Ersatz-Neubau Berufsschule-Bau-Zürich BBZ

Korrekturen am BBZ Entwurf NACH erster Abgabe als Wettbewerbs-Beitrag :

Quer

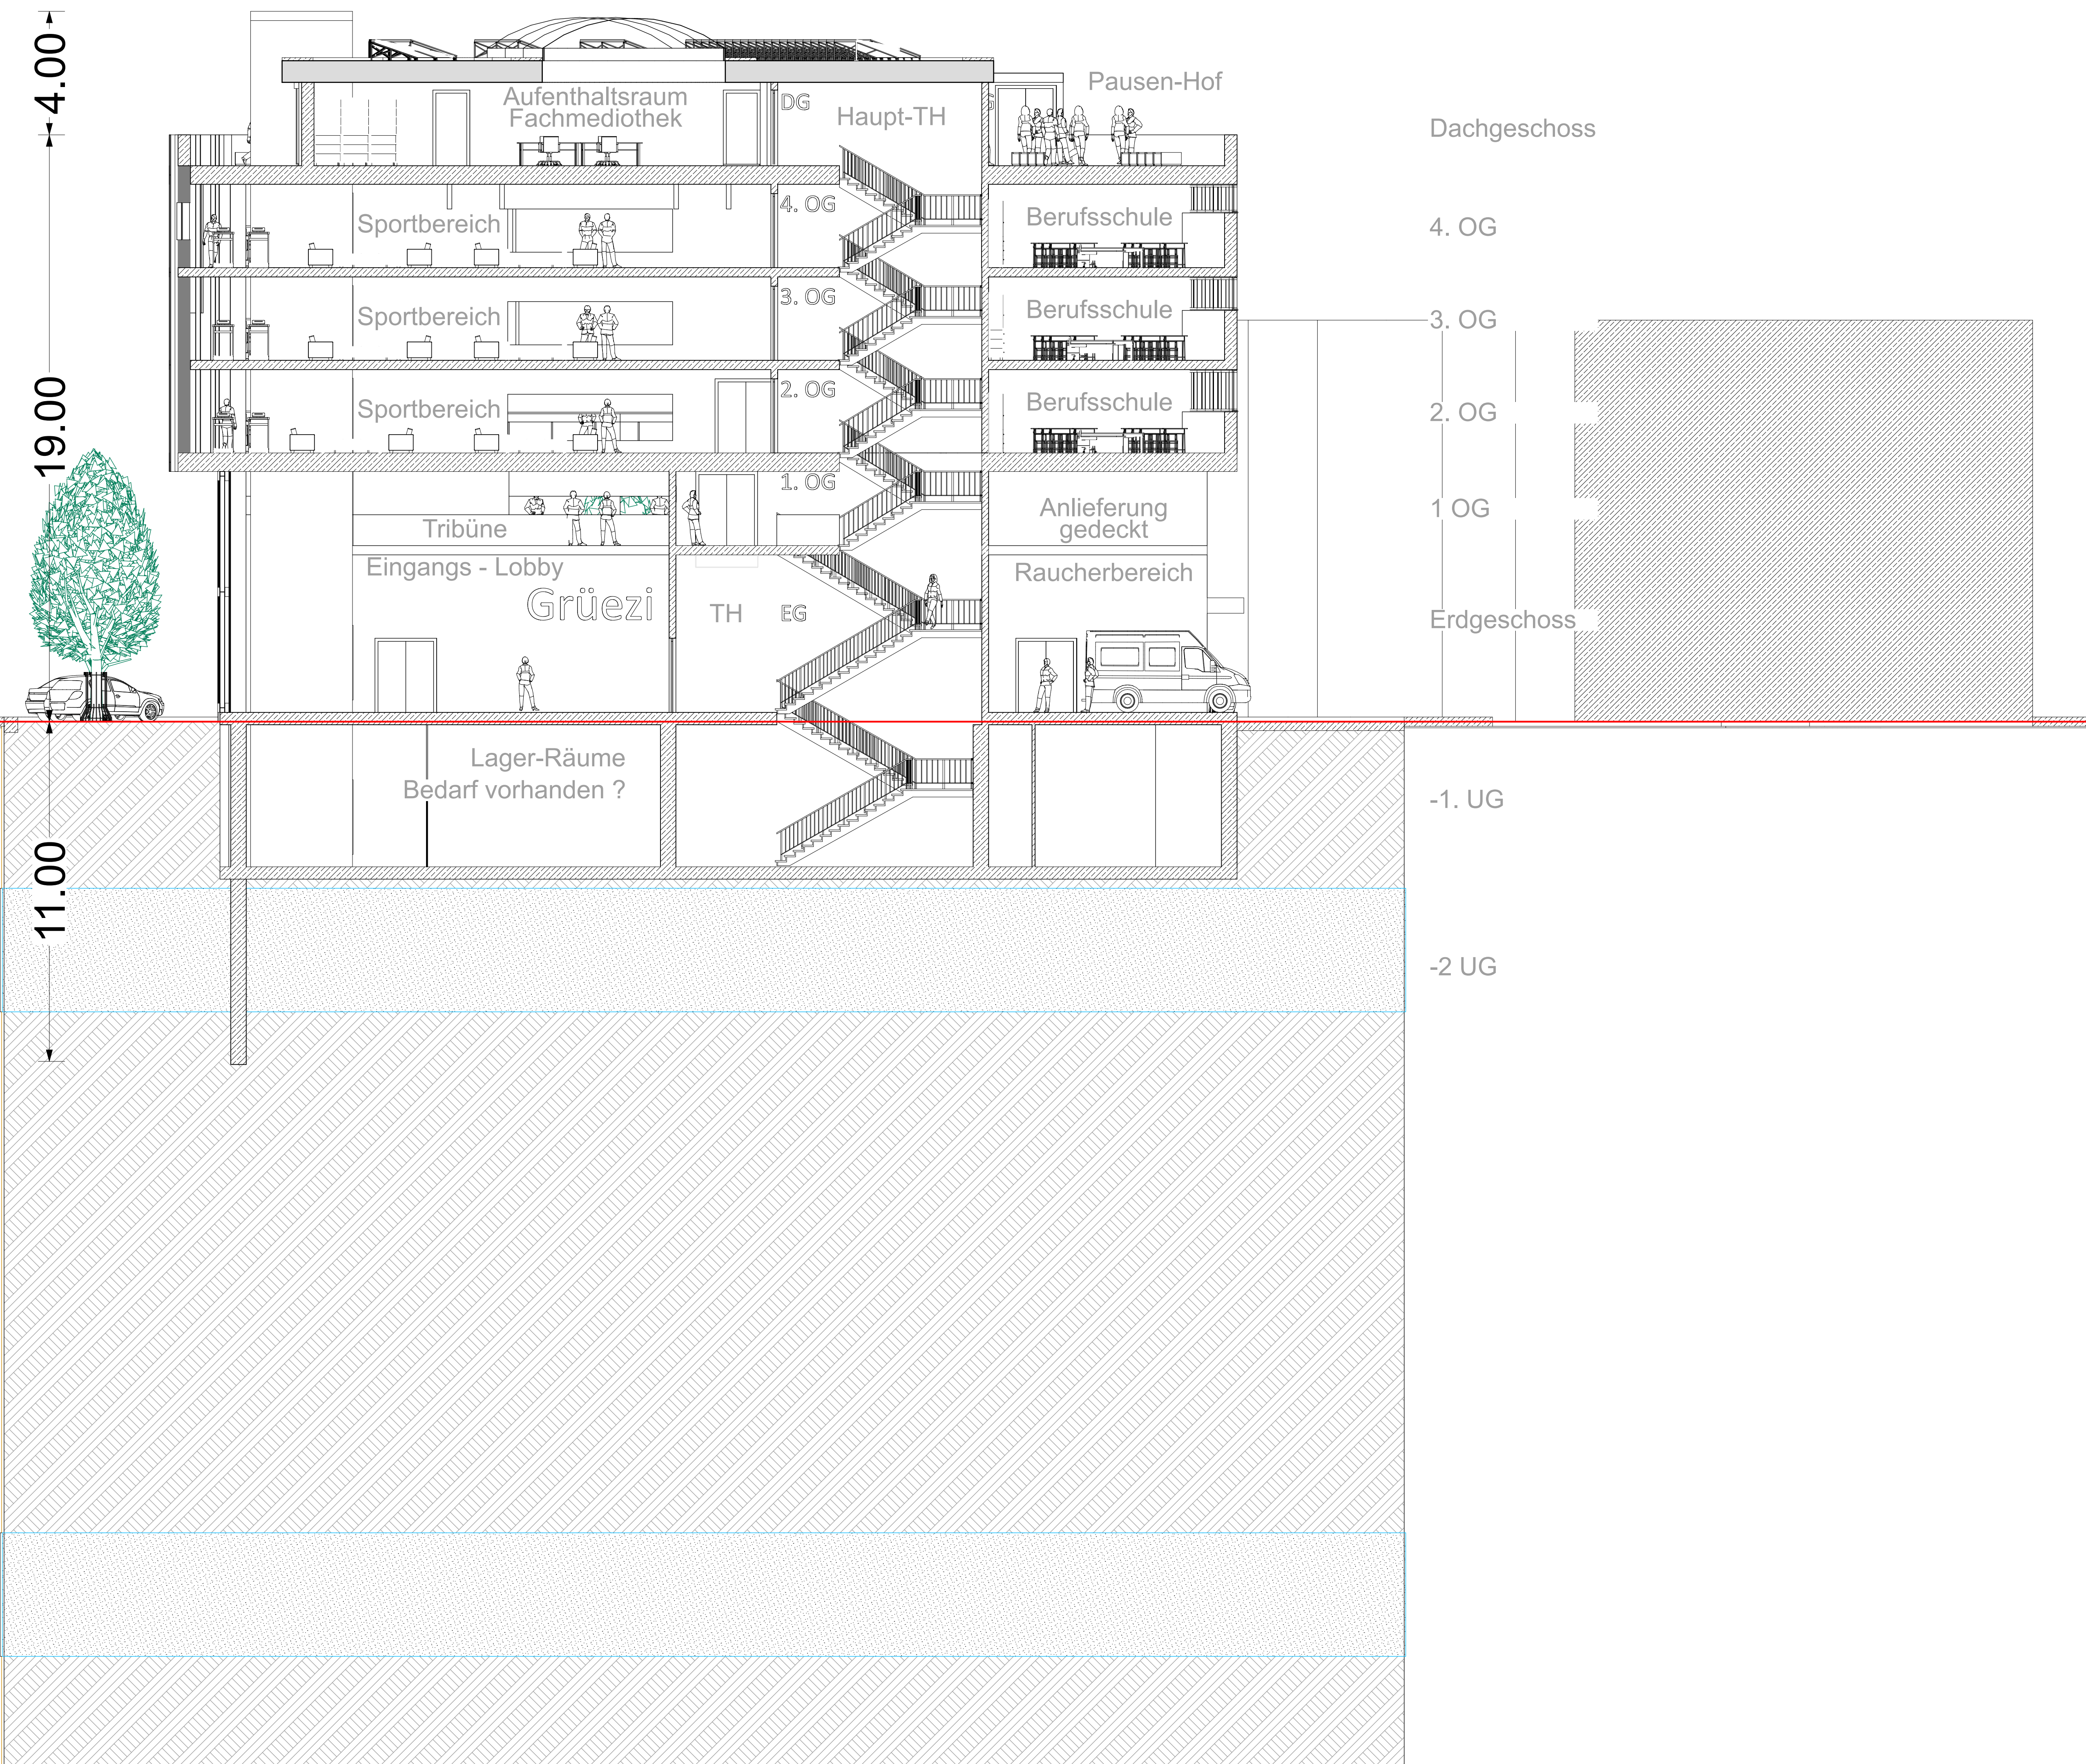
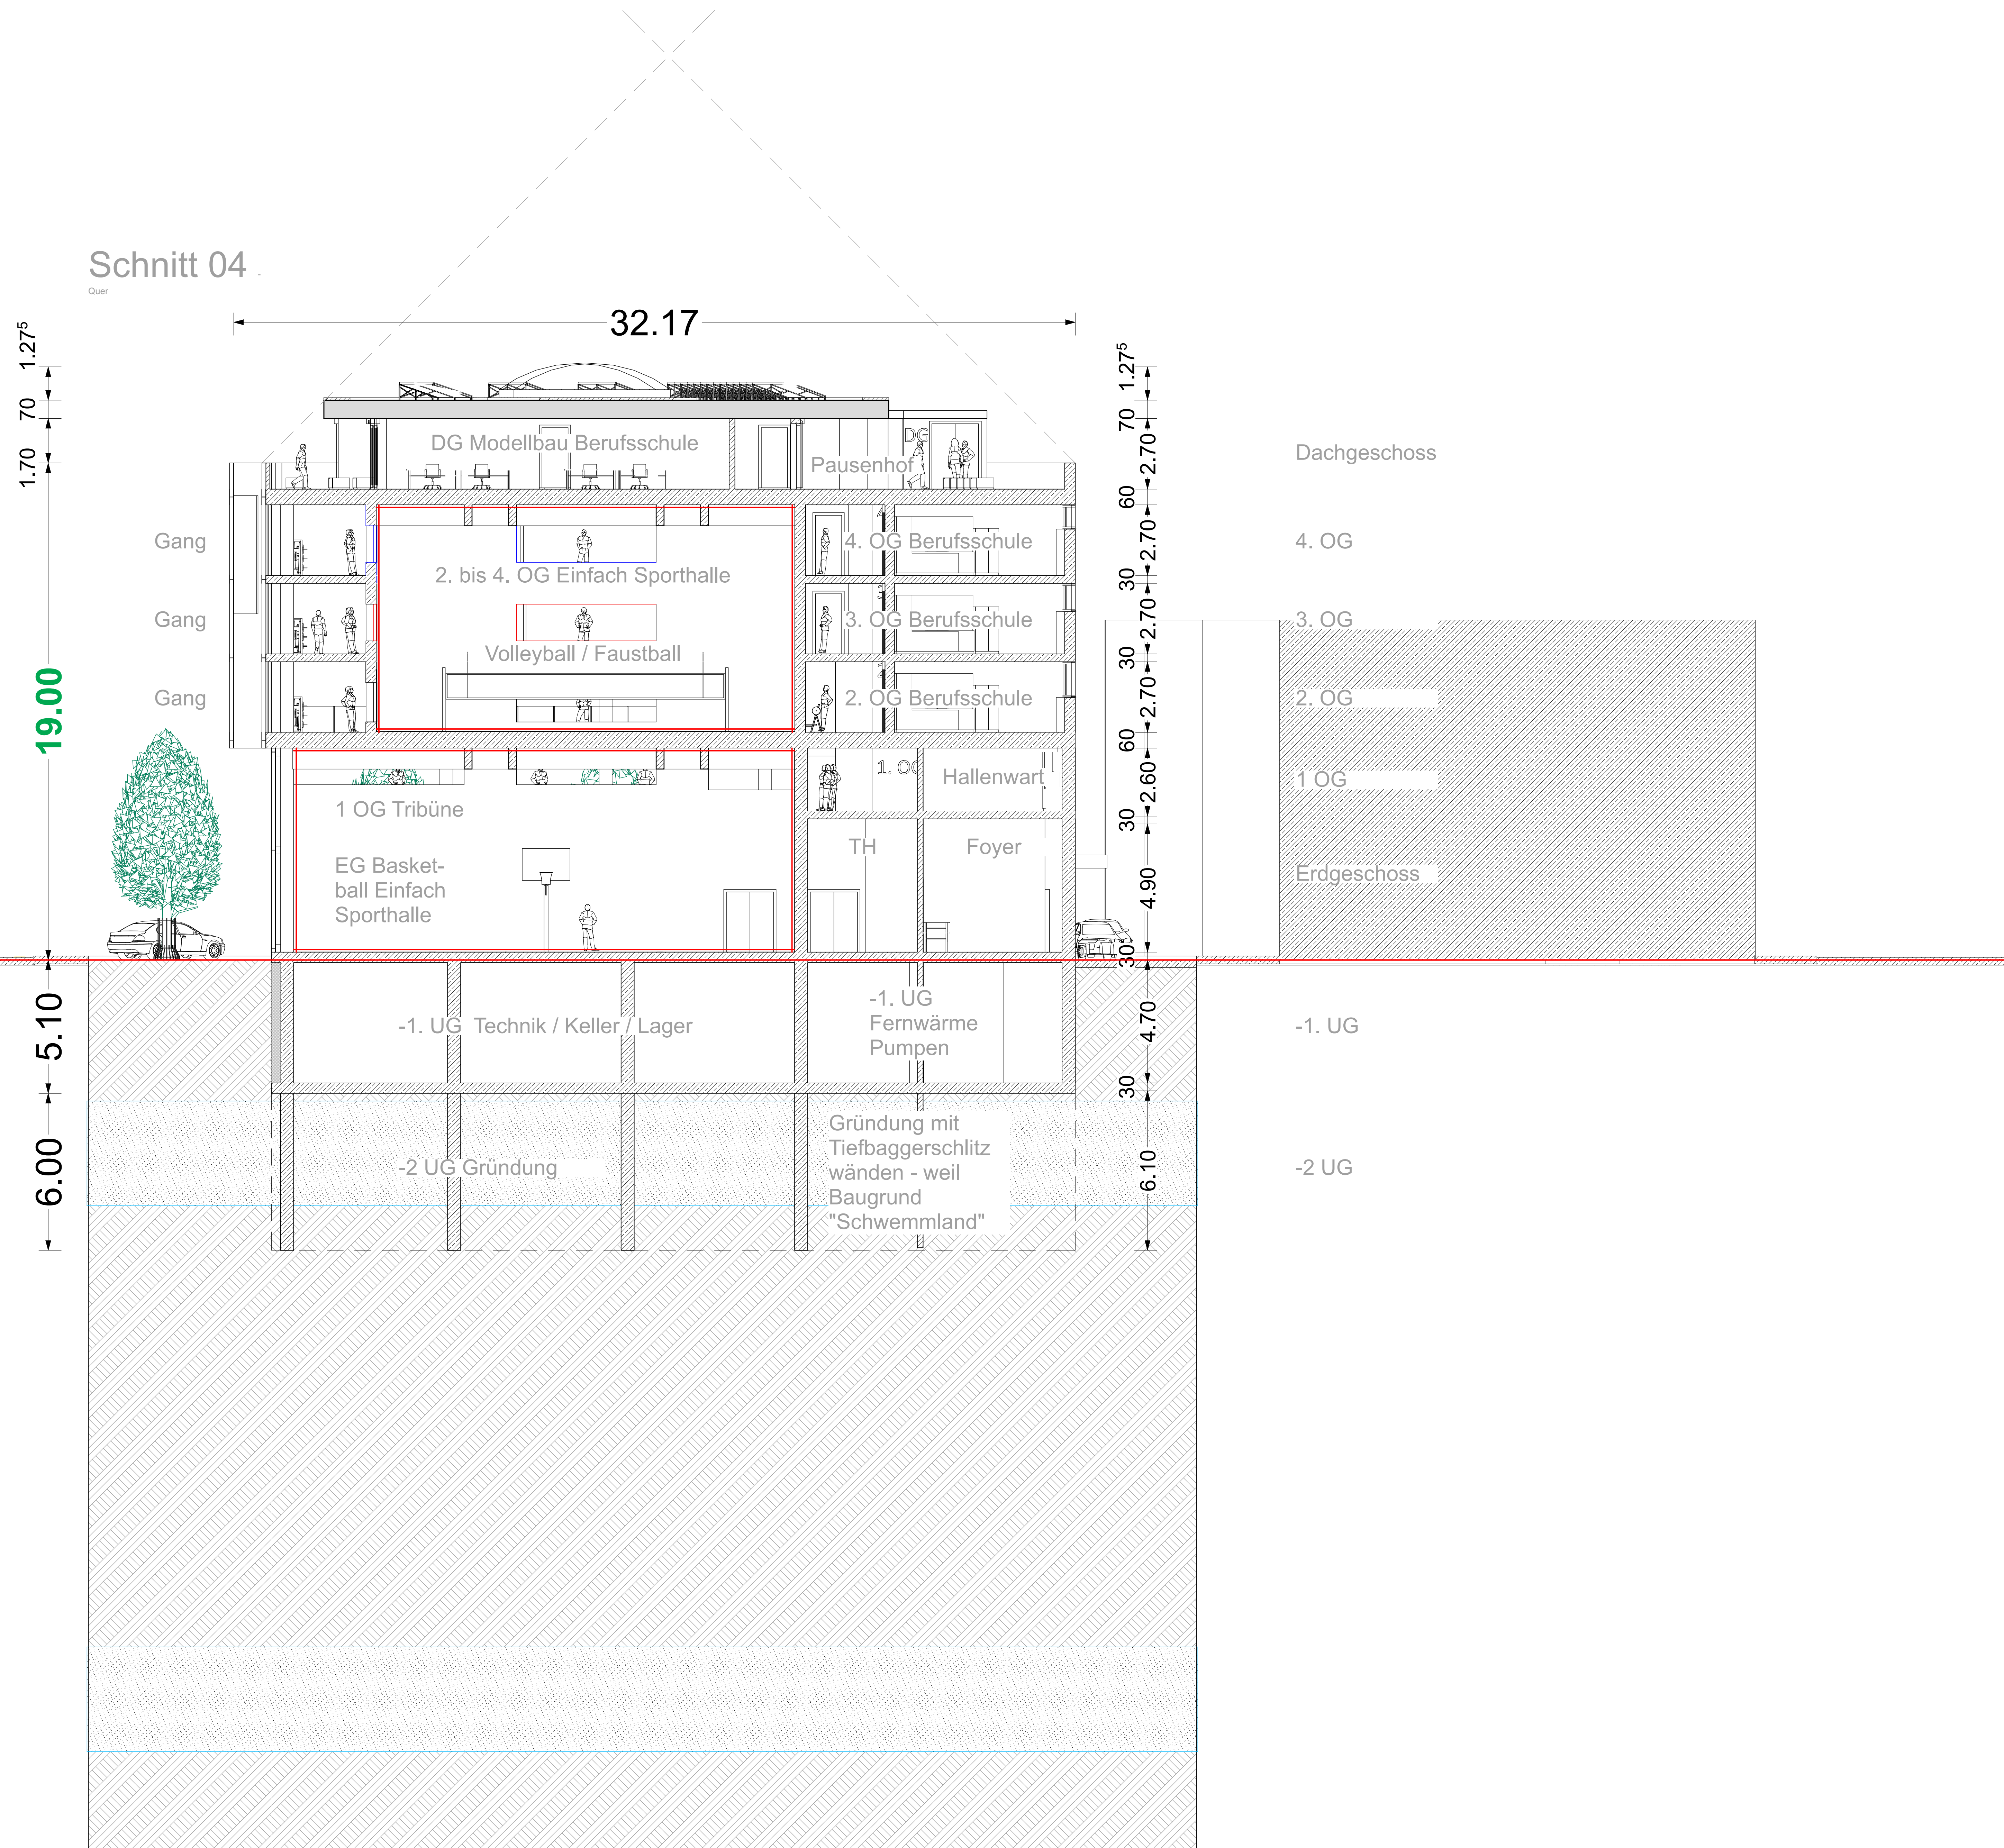
Bei 19 Metern Fassade zu "theoretischer 45°"
Fristlinie ist laut Bauordnung in ZH Schluss

Aber

das Raumprogramm fordert 3 m Raumhöhe

das bedeutet :

im DG fehlen 13 cm für Fertigfußboden
und 30 cm Raumhöhe (Ziel Raumprogramm)

diese 43 cm fehlen in jedem Normal-Geschoss

im EG hat es noch 70 cm Überhöhe

im 1 OG fehlen aber auch 53 cm

in Summe fehlen 112 cm um allen Anforderungen gerecht zu werden.

Die Gemeinde Zürich kann diese 112 cm für BBZ erlauben. Das ist eine Frage des Willens > Qualität
